Projekt
**Neubau Processing Health**
Gebäude 50.18
innerhalb des Campus Süds in Karlsruhe

Benennung
Koordinationsplan
Grundriss
Grundriss KG Kellergeschoss

Zeichnungs-Nr.: CS5018_H2GRKG_210-00

Dateiname: CS5018_H2GRKG_210-00_KG Aufstellungsplan Technikzentrale

## Höhen/Lage-Konzeption KG
## Prinzipschnitt
M 1:100

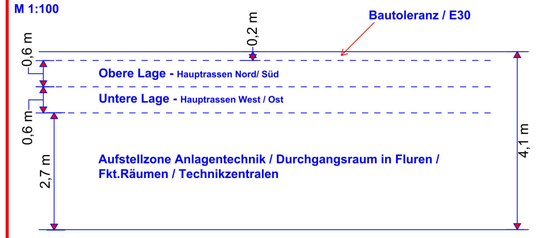
Die Infrastrukturleitungen erst ab Gebäudeeintritt zeichnen - ca. 1000 mm zw den Rohrachsen und mindestens 500 mm RA Abstand zur nächsten Wand.

Falls Platz nicht reicht bei Einführung übereinander Konstruieren. Grund für die Abstände sind die Festflansche

Türe weg.

Wand weg.

Türe weg.

Geht in TZ Kälte / Wärme mit ein.

W/G Fundamentpumpen fehlen
1,6 MW dT 5K Kae Hzg

Einspeisung Kälte aus Kältenetz auch vermutlich Blockpumpen... Schnellauslegen..

Platz wird zus. durch TGA bemötigt

im Bereich des Lichthofes eine Reduktion um 1m weniger möglich
